**DECLARATION D'UTILITE PUBLIQUE RELATIVE A LA  
SUPPRESSION DU PASSAGE A NIVEAU DE JONCHES  
COMMUNE D'AUXERRE**

**RAPPORT DE LA COMMISSION  
D'ENQUÊTE PUBLIQUE**

préalable à une déclaration d'utilité publique dans le cadre de la suppression du passage à niveau n°19 -hameau de Jonches- sur le territoire de la commune d'Auxerre avec création d'un barreau routier entraînant le classement et le déclassement des routes impactées

## **RAPPORT DE LA COMMISSION D'ENQUÊTE**

*Plan de localisation de la passerelle modes doux*

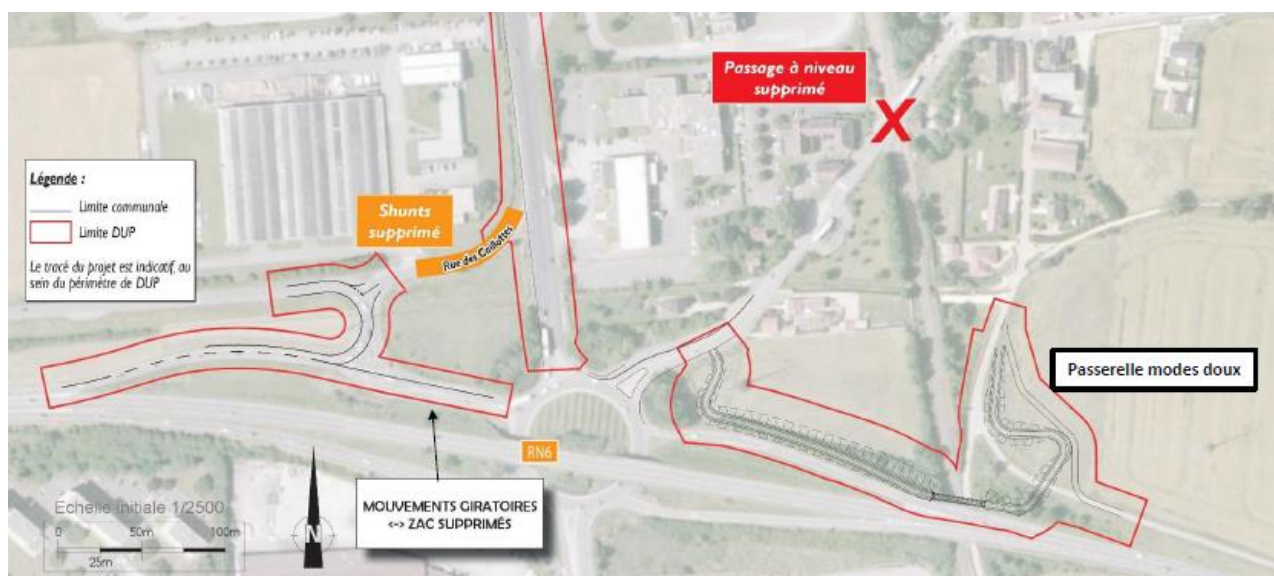
La commission estime que l'hypothèse de voir cet itinéraire emprunté par les cyclistes est peu réaliste. Par ailleurs le profil de la RD 84 présenté dans le mémoire en réponse ne fait pas apparaître de voie cyclable. Comment comprendre que les cyclistes devront longer la RD 84 ?

La construction d'une passerelle en parallèle du pont de franchissement de la voie ferrée par la RN6 apparaît de prime abord comme une bonne solution en raison de son intégration paysagère et de son implantation sur un terrain appartenant à la commune d'Auxerre. Toutefois la visite des lieux par la commission d'enquête a soulevé deux points qui posent question :

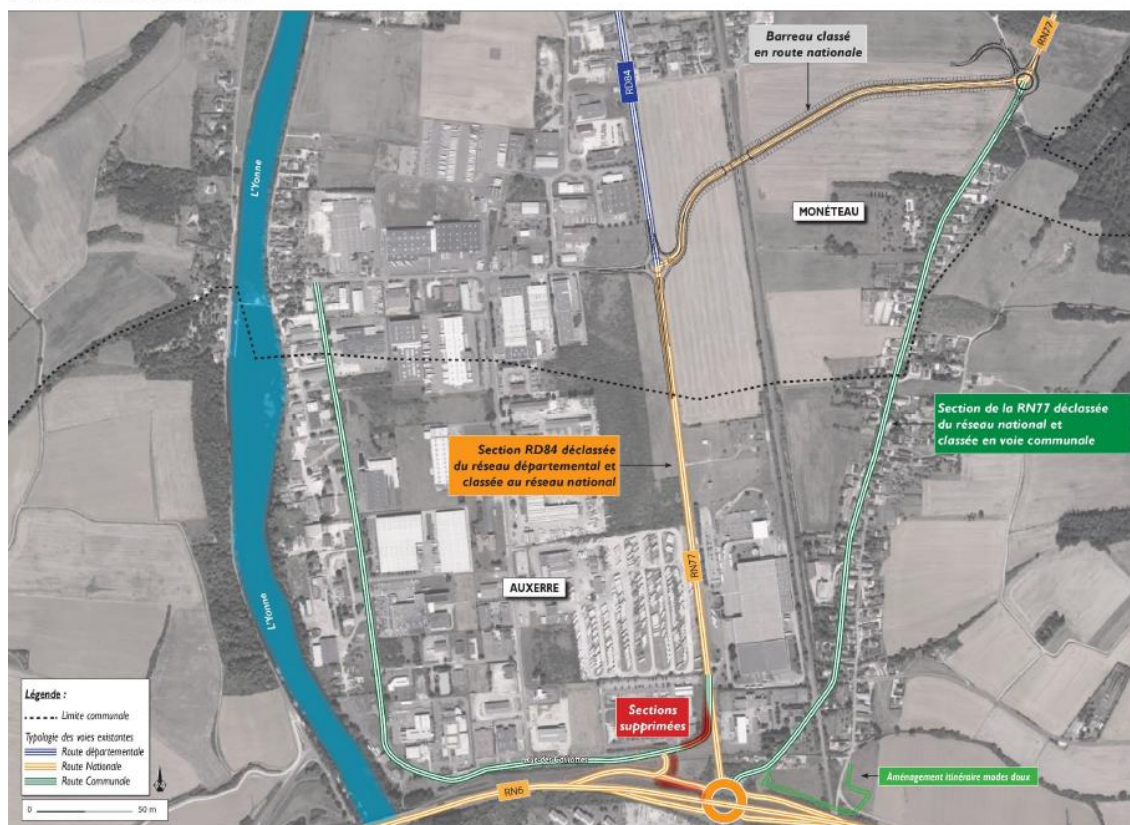
Il n'en reste pas moins que les conduites de gaz devront être franchies à deux endroits et qu'il n'est pas indiqué si elles devront être déplacées ou non.
